Autorité environnementale

Avis délibéré de l’Autorité environnementale sur le projet de régénération du pont-rail de Chaponval à Auvers-sur-Oise et Saint-Ouen- l’Aumône (95)

n°Ae : 2025-016

Avis délibéré n° 2025-016 adopté lors de la séance du 27 mars 2025

Figure 7 : synthèse des enjeux écologiques identifiés au sein de l'aire d'étude rapprochée (source : compléments au dossier)

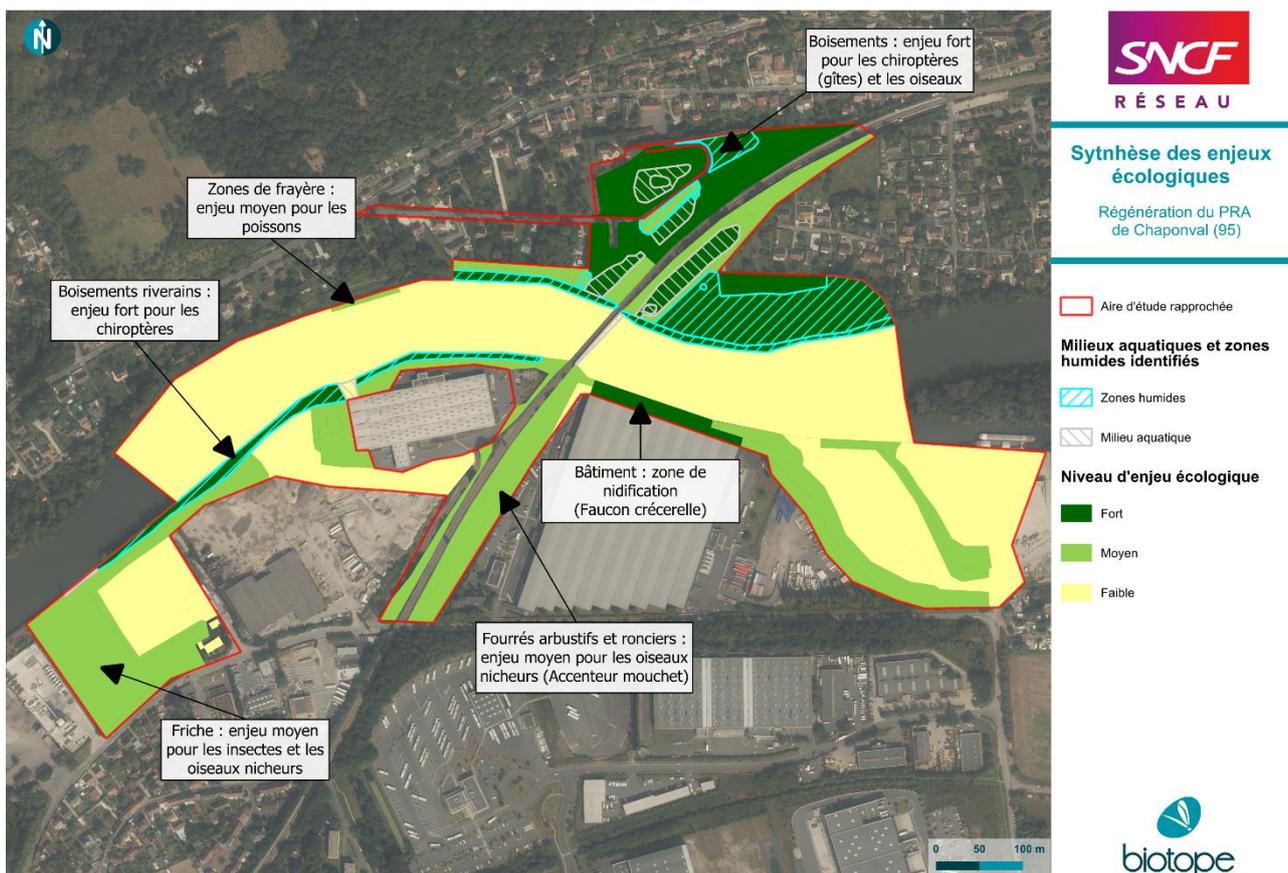
D'après les représentants de la maîtrise d'ouvrage rencontrés par les rapporteurs, des compléments de diagnostic ont été effectués depuis la livraison du rapport initial pris en compte dans l'étude d'impact, notamment en ce qui concerne l'identification des gîtes de chauves-souris et les zones humides. Ces compléments seront à intégrer dans le dossier présenté à l'enquête publique.

L'Ae recommande de compléter et de mettre à jour le dossier compte tenu des compléments apportés au diagnostic écologique initial.

Figure 8 : plan de la zone chantier et de la zone d'accompagnement écologique envisagée (source : dossier)

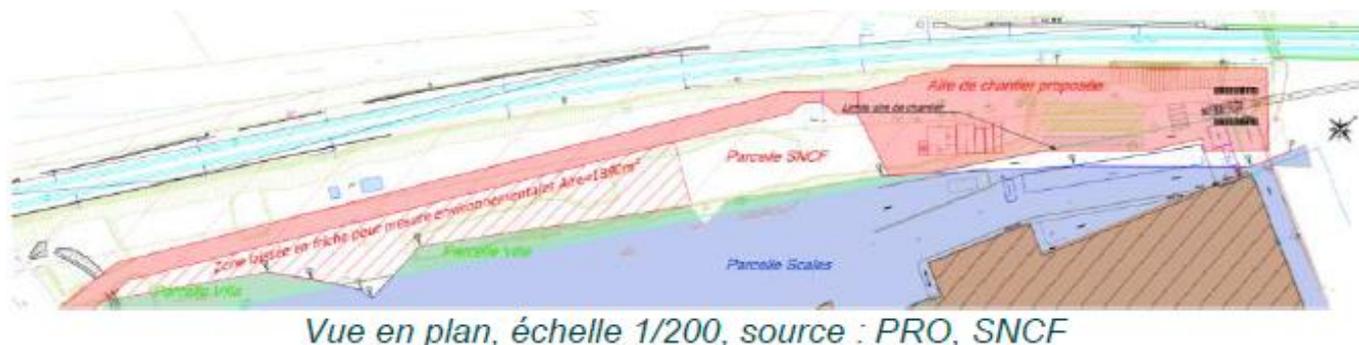
Le projet affectera en phase travaux une surface estimée à 4 497 m² de milieux ouverts et semi-ouverts. Plusieurs mesures de réduction sont prévues pour tenir compte des impacts du chantier sur les habitats naturels et les espèces : le respect d'un calendrier adapté à la saisonnalité de ces dernières (évitement des périodes de nidification, réduction des risques de dérangement), la mise en place d'un suivi environnemental des travaux par un écologue, le balisage et la mise en défens des secteurs proches du chantier et des arbres gîtes, le colmatage des cavités susceptibles de servir de gîtes pour les chauves-souris et la pose de barrières anti-retour vis-à-vis des amphibiens et des petits mammifères. Les modalités de gestion des espèces exotiques envahissantes présentes sur le site sont décrites. L'installation de nichoirs et l'aménagement de micro-habitats de substitution durant la durée des travaux est également prévue, ainsi qu'une mesure présentée comme

Sur la base de ces mesures, le maître d'ouvrage a estimé que les impacts résiduels sur les espèces protégées et leurs habitats n'étaient pas significatifs et ne nécessitaient pas le dépôt d'une demande de dérogation, ce à quoi souscrit l'Ae.
